東海第二発電所
非難燃性ケーブルの防火措置による
難燃性能向上について
(当初申請からの変更点)

平成28年5月
発電管理室

防火シートによる非難燃性ケーブルの難燃性能確保について

【防火シートの採用】

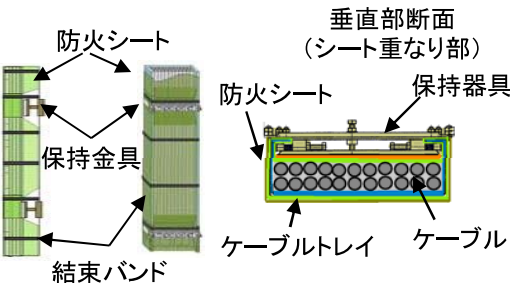
○防火塗料から防火シートへの変更

非難燃性ケーブルに対する防火措置については、先行する高浜1, 2号機の審査状況等の結果を踏まえ、難燃性の要となる厚さの管理や、施工及び施工後の維持管理の面から、より確実性が高い工業製品である防火シートを採用することとした。これにより、防火措置の設計を、非難燃性ケーブルとケーブルトレイを不燃材の防火シートで巻き複合体を形成することで、難燃ケーブルを上回る難燃性能※を確保することとした。

- ①防火塗料の施工については、束になったケーブルなどに対して、防火塗料を塗布した全面に亘る厚さの測定(検査)が難しい。(膜厚の均一な品質)
- ②防火シートは、工業製品のため厚さが均一でありケーブルトレイ等に巻くことによる品質管理面や施工後の定期的な点検(保守性)が優位である。また、シートは不燃材料で耐久性も有している。
- ③防火シートの施工性として、施工困難となる箇所、干渉物対策等の検討を進めており、基本的なケーブルトレイへはメーカーの標準施工方法で巻けることを確認した。

以上の検討結果を踏まえ、ケーブルの防火措置としては、防火塗料と同様にプラントの安全性を確保できる防火シートに変更する。

【設置トレイイメージ図】

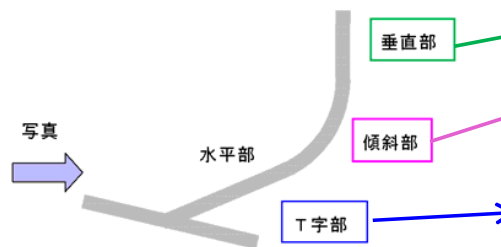
トレイ形状と水平トレイへの施工方法		防火シート仕様： 基材ガラスクロスを難燃化ゴムでコーティングした不燃材	・東二のトレイ深さは先行に比べて浅い。（高浜が28cm以上に対して東二は12cm程度） ・防火シート施工方法は、左記断面形状（太鼓巻）として、30cm以内毎に結束ベルトにてシートを固定。
垂直トレイへの施工方法			・防火シート施工方法は、30cm以内毎に結束ベルトにてシートを固定するとともに、シートの重なり部毎（約90cm毎）に地震時のシートのズレを防止する保持器具を設置し、保持器具によりシートをケーブルに密着させることにより、シート内部火災の延焼を防止。
